改善箇所説明図

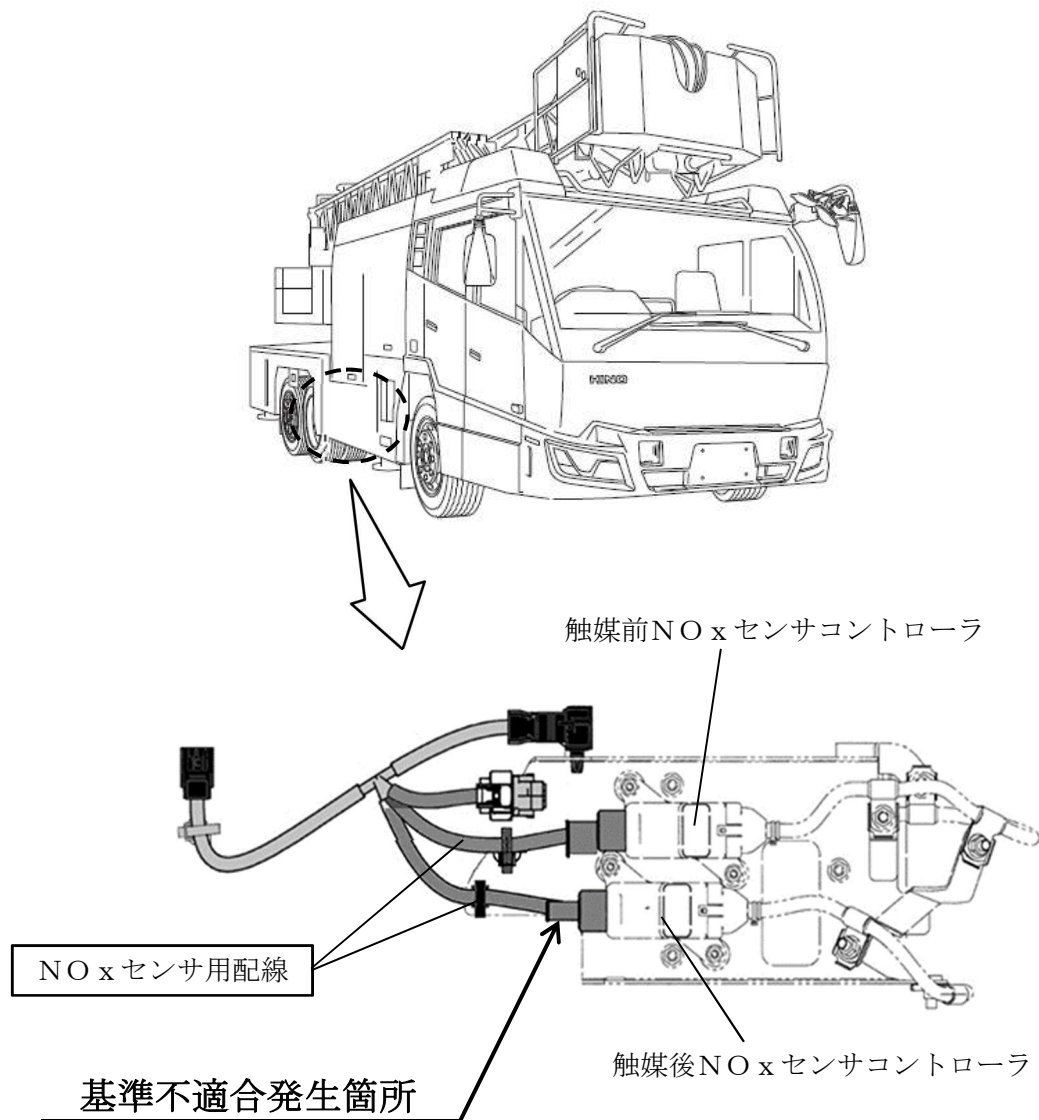
排出ガス発散防止装置において、SCR触媒の前後に設置されているNO_xセンサ用配線の組付け作業が不適切なため、触媒前後の配線が逆接続されているものがある。そのため、排出ガス発散防止装置が正しく作動しないおそれがある。

全車両、NO_xセンサ用配線を点検し、配線が逆接続されている場合はNO_xセンサ用配線を正規配索どおりに修正する。
